Váš dopis zn.  
Ze dne 04.11.2024  
Naše zn. KP/003338/2024\_001

### Stanovisko k projektové dokumentaci pro provedení stavby:

**Sanace spodní stavby Plodinové burzy, Senovážné náměstí č.p. 866, na pozemku ppč. 545 k.ú. Nové Město. Praha 1**

Kolektor C1A a Příkopy v ulici Senovážné náměstí – Senovážná

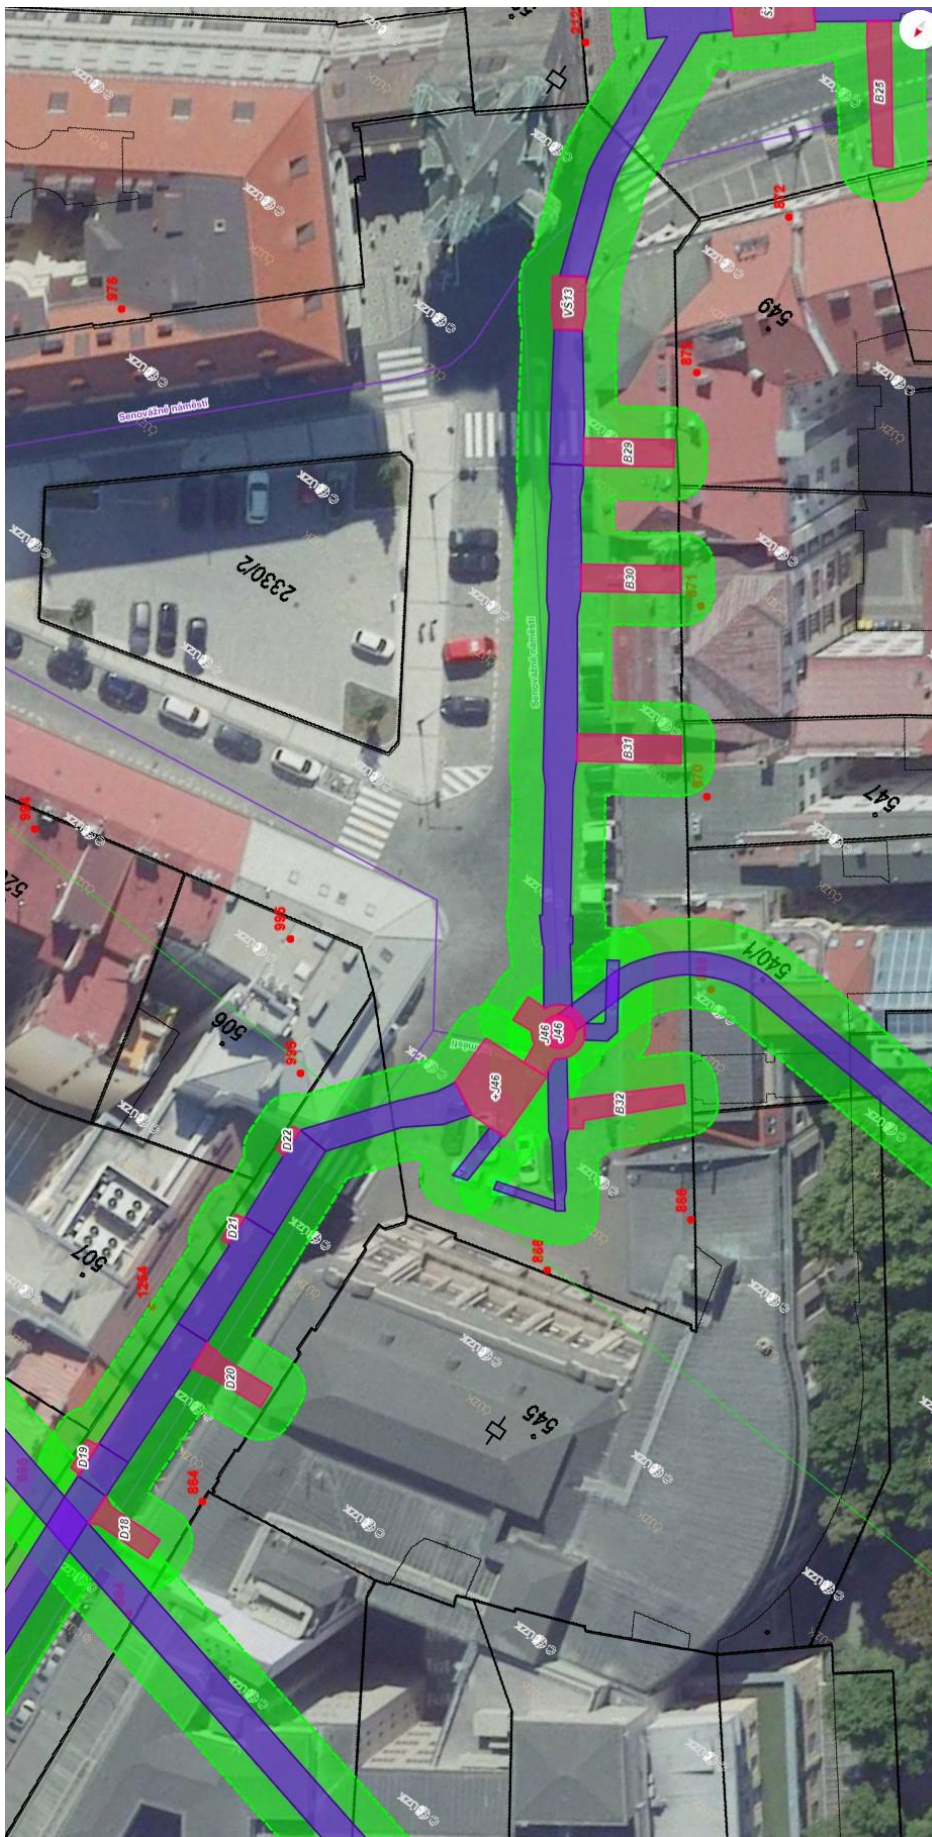
**Krytí kolektorových staveb:** kolektor „Příkopy“ v dané lokalitě **je cca 2,5 m** pod upraveným terénem a kolektor „C1A“ v dané lokalitě **je cca 2 m** pod upraveným terénem. Kolektorová jáma J46 vystupuje těsně pod povrch ukončena montážními poklopy v komunikaci. Z kolektorových přípojek (B32, D20) vedou **vrty** do suterénů objektů a dále před objekty, kde jsou ukončené v chodníku **s krytím cca 1 m**.

V kolektoru jsou vedeny inženýrské sítě. V příloze Vám zasíláme zákres zmiňovaných kolektorů, který je pouze orientační.
